Parc de la Plage Jacques-Cartier

Étude de la stabilisation des berges du parc

MÉMOIRE

Bureau d'audiences publiques sur l'environnement

Figure 1.8 **Domaine modélisé par Stantec et position des stations de mesure du niveau d'eau (Neuville et Vieux-Québec)**

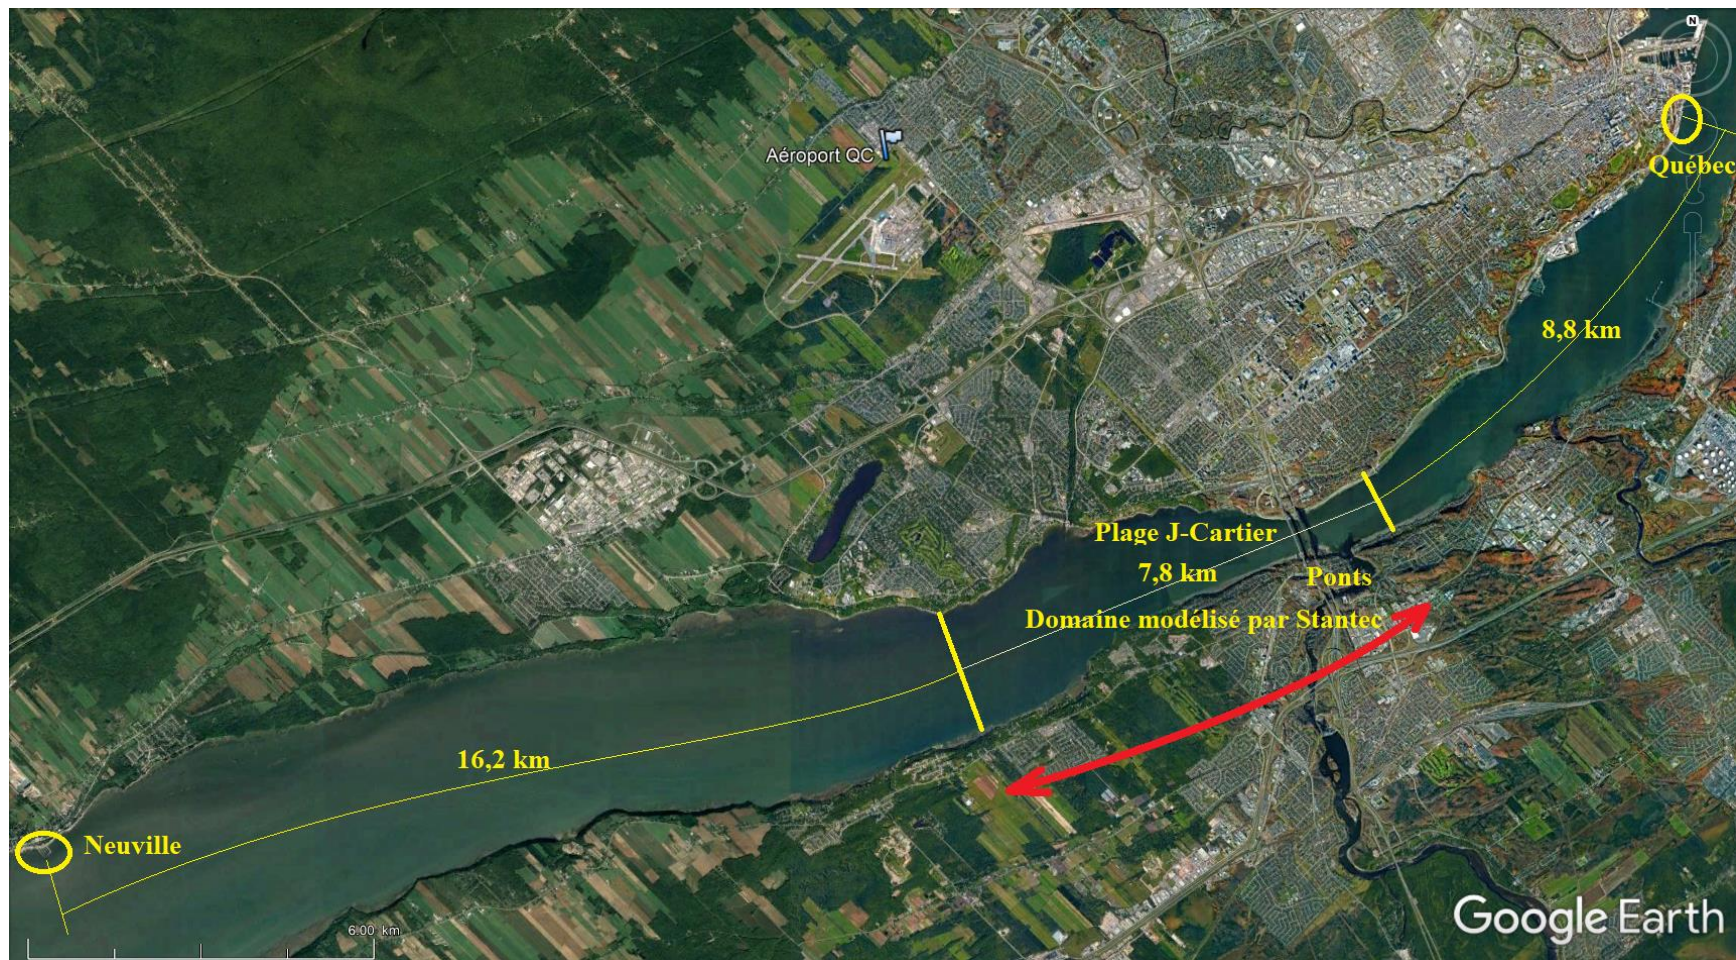
Le domaine modélisé par Stantec s'étend sur environ 7,8 km (voir figure 1.8). Ce domaine est étonnamment court pour un milieu aussi dynamique que le fleuve à hauteur des ponts de Québec. Un véritable modèle hydrodynamique présenterait d'importants risques d'instabilité numérique avec un domaine aussi restreint.

Le modèle HEC-RAS retenu par Stantec pour modéliser les courants du fleuve n'est pas un modèle hydrodynamique, mais un modèle stationnaire (**R**iver **A**nalysis **S**ystem). Tel que précisé aux pages 141 et 147/376 du document [2], les modélisations de Stantec ont consisté à :

Cette procédure fait en sorte qu'il est impossible d'obtenir des conditions de courants vers l'amont lors de la marée montante, le modèle HEC-RAS cherchant constamment à « écouler le débit fluvial » vers l'aval pour être en mesure de résoudre les équations hydrauliques.

Figure 1.9 Courants maximaux modélisés par Stantec au large de la plage Jacques-Cartier

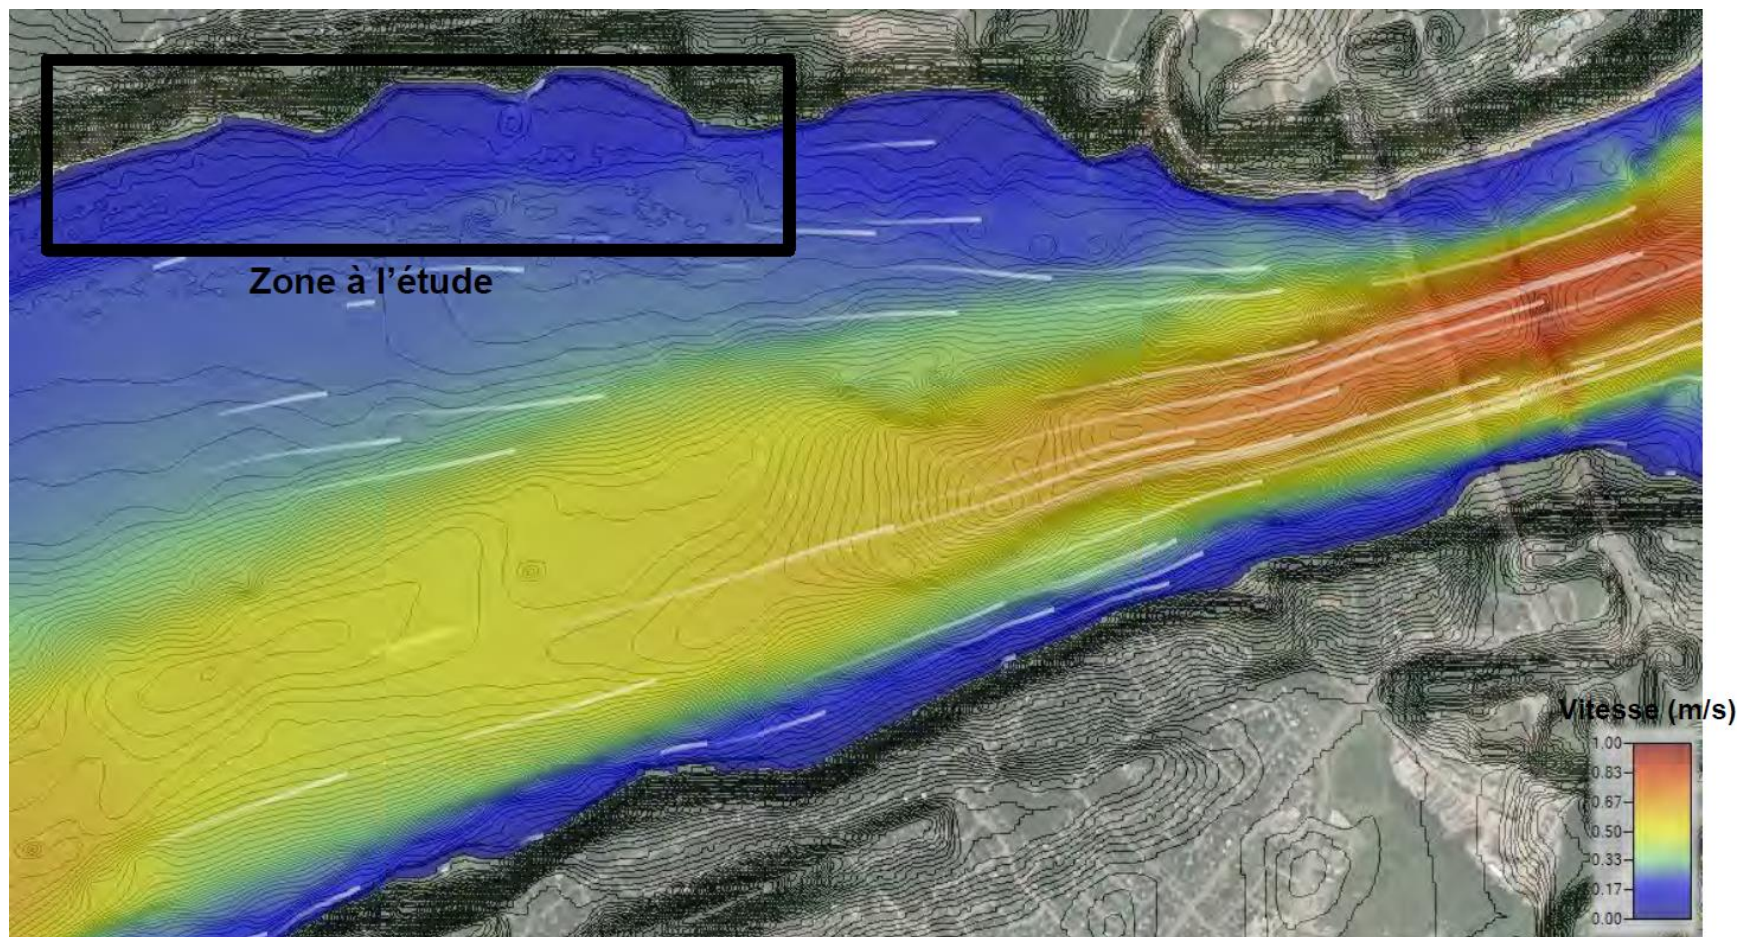
La figure 1.9, tirée du rapport de Stantec (document [2], PR5.2 (1 de 3), page 142/376 de la version pdf) de décembre 2019, illustre des **courants maximaux de l'ordre de 1 m/s au milieu du fleuve sous les ponts**, là où on devrait trouver des **courants de marée de 2 à 3 m/s**. À hauteur de Saint-Nicolas, là où des vitesses mesurées dans des conditions ordinaires ont atteint 2,5 m/s (Matte-2014), la modélisation « extrême » de Stantec peine à obtenir des vitesses de 0,5 m/s.

La modélisation de Stantec n'est **pas en mesure de représenter correctement les importants courants de marée descendante** que n'importe quel navigateur rencontre tous les jours dans cette section du fleuve.

Figure 1.10 Courants modélisés par Stantec versus courants réels (2 à 3 heures après la pleine mer)

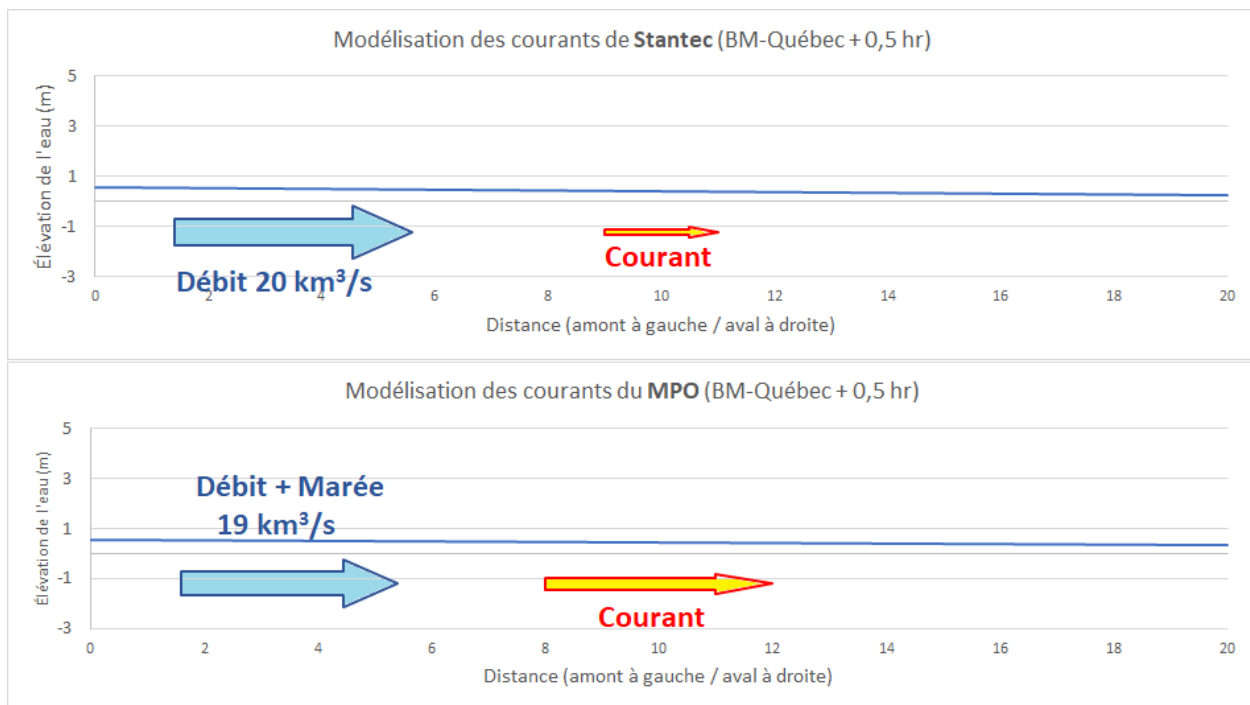
Les figures 1.10 et 1.11 illustrent quelques aberrations obtenues par la modélisation de Stantec par rapport à une véritable modélisation hydrodynamique du fleuve. La ligne bleue représente le niveau d'eau. Les dimensions des flèches des débits et des vitesses de courant sont proportionnelles d'une figure à l'autre pour illustrer l'ordre de grandeur.

Dans la figure 1.10, à cause de l'aspect dynamique de l'écoulement du fleuve soumis à la marée, pour des débits équivalents (20 000 versus 19 000 m³/s), Pascal Matte obtient une vitesse de courant deux fois plus importante que celle obtenue par Stantec.

beaucoup de précaution. La figure 1.10 (entre autres) illustre le fait que l'écoulement dynamique du fleuve à Québec n'a parfois pas grand-chose à voir avec l'équilibre statique obtenu par Stantec avec le modèle HEC-RAS.

Figure 1.11 Courants modélisés par Stantec versus Courants réels (1 à 0 heure avant la pleine mer)

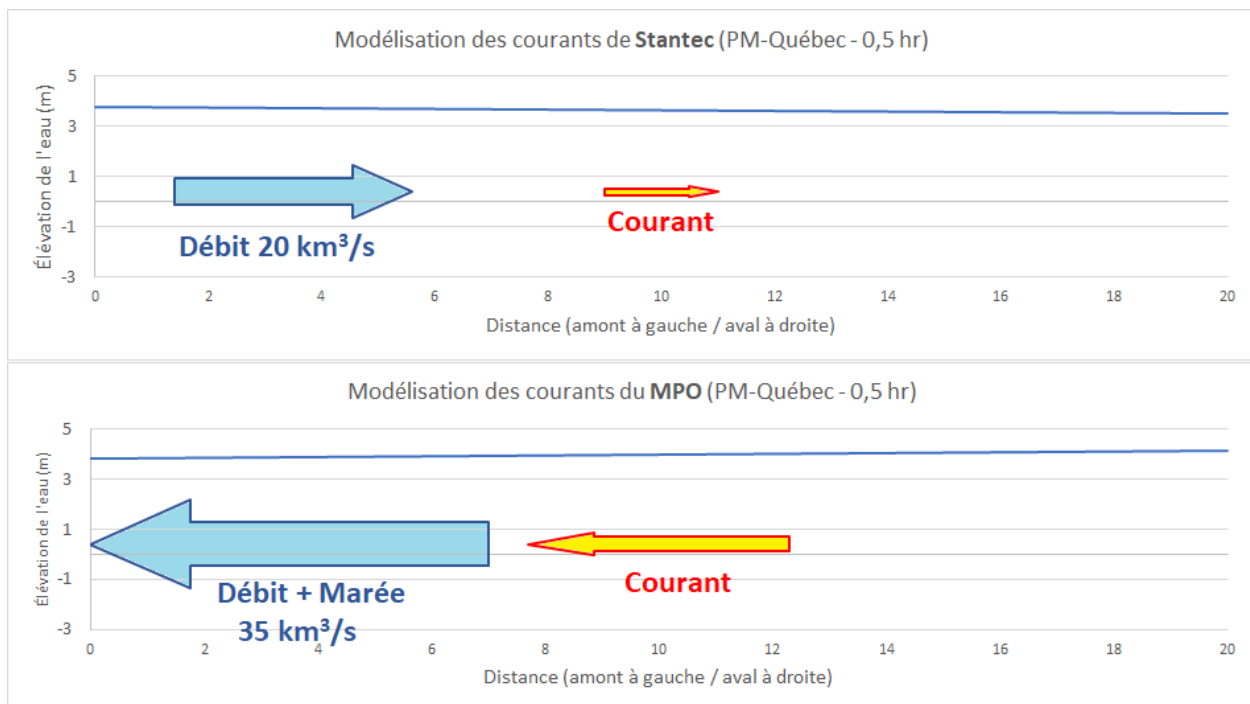
Dans la figure 1.11, le débit vers l'amont est de 35 000 m³/s avec une vitesse de courant vers l'amont plus de deux fois supérieure à celle obtenue par Stantec vers l'aval avec un débit de 20 000 m³/s.

Figure 3.1 Localisation des épis proposés par Stantec près de la plage Jacques-Cartier

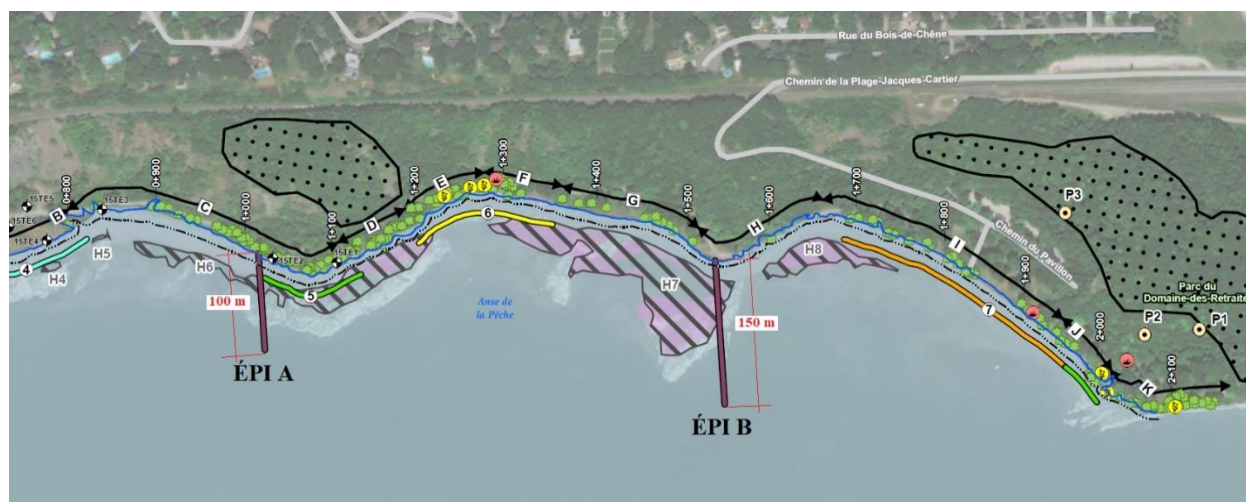
Le projet présenté par Stantec inclus la mise en place de deux épis majeurs (ouvrages en enrochement perpendiculaires au rivage de 100 et 150 m de long – figure 3.1).

Pire, l'épi B est installé directement sur un herbier alors qu'un déplacement de quelques mètres aurait évité cette destruction directe d'habitat faunique sensible.

Figure 3.3 Coupe-type d'un épi - Référence Stantec

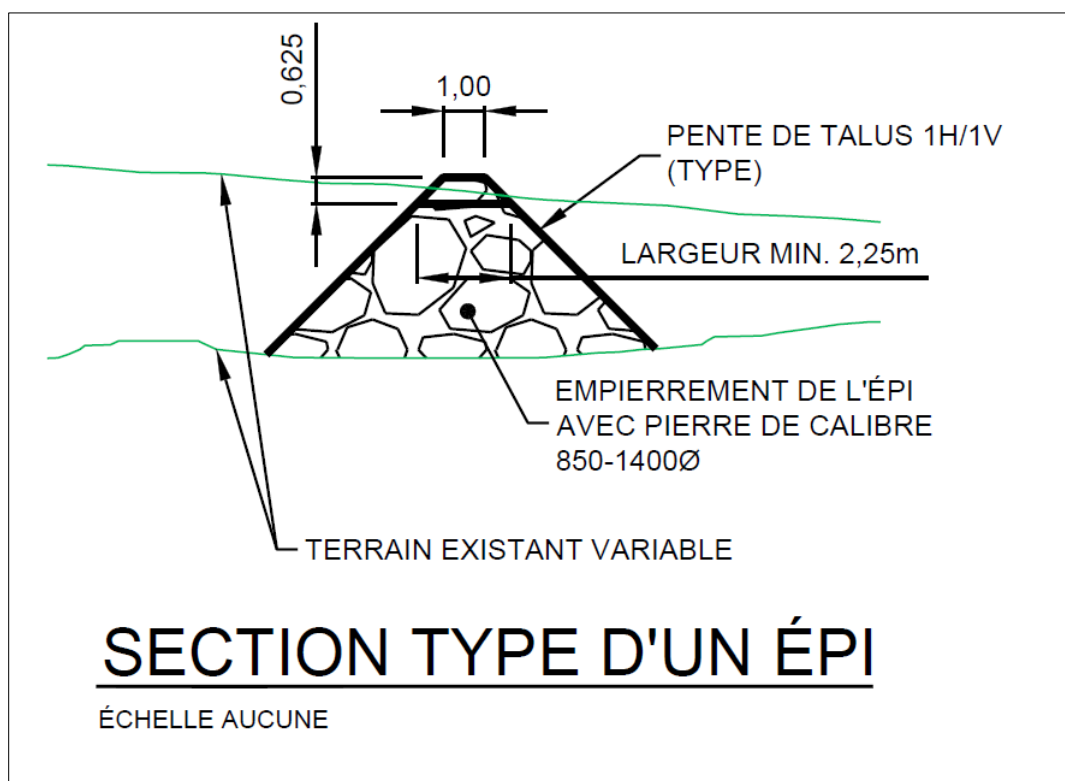
La figure 3.3 (référence [2], annexe D, page 231/376) indique que la crête de l'épi (qui se trouve à +3,32 m selon les recommandations de Stantec) n'est constituée que d'une seule pierre. Pour un ouvrage submersible, ceci constitue un énorme risque par rapport aux recommandations du C.E.M. concernant ce genre d'ouvrage. Au contraire, pour être en mesure de résister aux vagues et aux glaces qui passeront par-dessus ces épis, il faudrait **multiplier le nombre de pierres se trouvant sur la crête** et les placer selon des **pentés plus douces que 1H/1V**.

Avec des épaisseurs de glace de l'ordre du mètre et des niveaux d'eau qui dépassent régulièrement et largement l'élévation de la crête de l'épi (jusqu'à 1,8 m de plus), **l'infrastructure proposée par Stantec ne sera pas stable**. Des vérifications sommaires ont été faites, essentiellement pour établir des ordres de grandeur des problèmes anticipés.

Figure 3.4 Coupe-théorique d'un épi selon la recommandation de Stantec

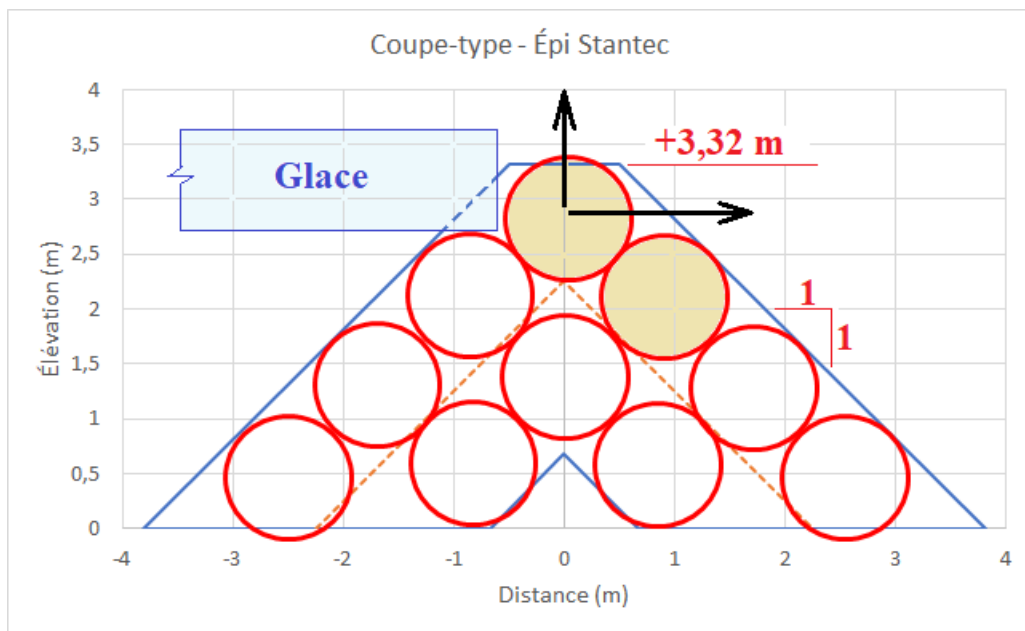
La figure 3.4 présente la structure théorique de l'épi de Stantec. Cette figure permet de visualiser certaines hypothèses qui ont été posées pour faire les calculs de résistance aux glaces.

Un premier calcul a consisté à vérifier la capacité de la glace à soulever une pierre de la crête. Les hypothèses des calculs (très conservatrices) ont été :

Avec ces paramètres, la force de soulèvement des pierres pourrait théoriquement atteindre **48 tonnes**. Les études de Jean-Claude Dionne dans les années 1970 ont démontré le réalisme de ce chiffre par l'étude du mouvement des boulders sur les battures de la grande région de Québec.

Un deuxième calcul a consisté à vérifier la poussée horizontale de la glace sur les pierres de la crête des épis de Stantec. Les mêmes hypothèses que ci-dessus ont été faites, la tension étant remplacée par la contrainte admissible dans la glace. Cette contrainte peut atteindre de l'ordre de 3 à 4 MPa dans la glace d'eau douce selon des mesures faites par le laboratoire de glaces de l'université Laval, mais la valeur de 300 kPa a été conservée. Avec la géométrie proposée par Stantec, on arrive avec une **force horizontale de 15 tonnes exercée par la glace**. Comme la pierre de la crête est en partie bloquée par une autre pierre (angle de la zone de contact = 45 degrés), il faudrait plutôt prendre en considération la **composante verticale de cette force** qui est de **8 tonnes**.

Figure 4.1 Recharge de plage proposée par Stantec

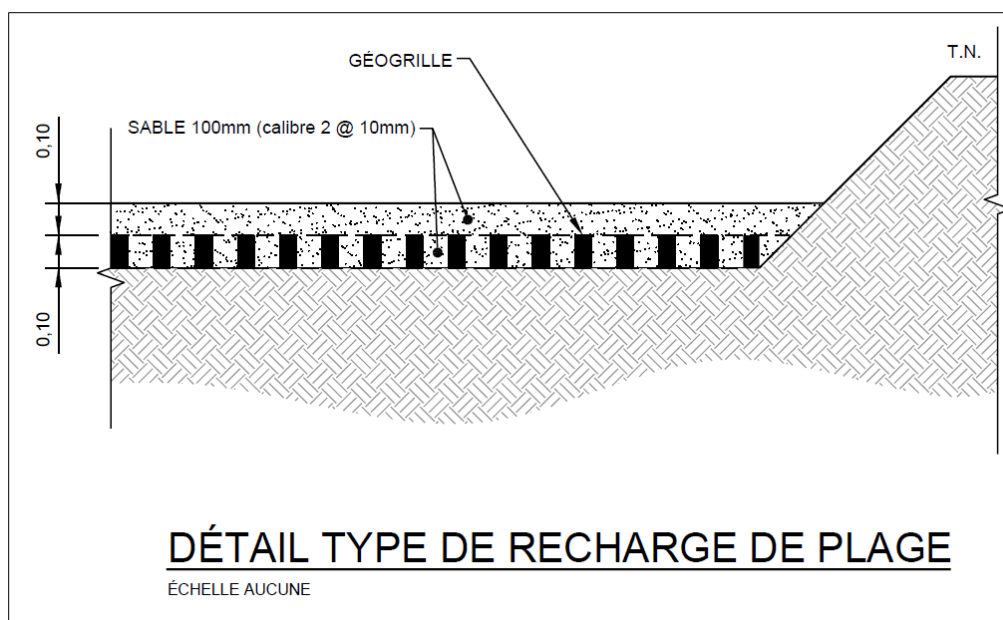
La seule proposition de « recharge de plage » présentée dans le rapport de Stantec (figure 4.1) ne correspond en aucun cas à une recharge de plage tel qu'on peut en retrouver dans des références à ce sujet¹¹¹²¹³.
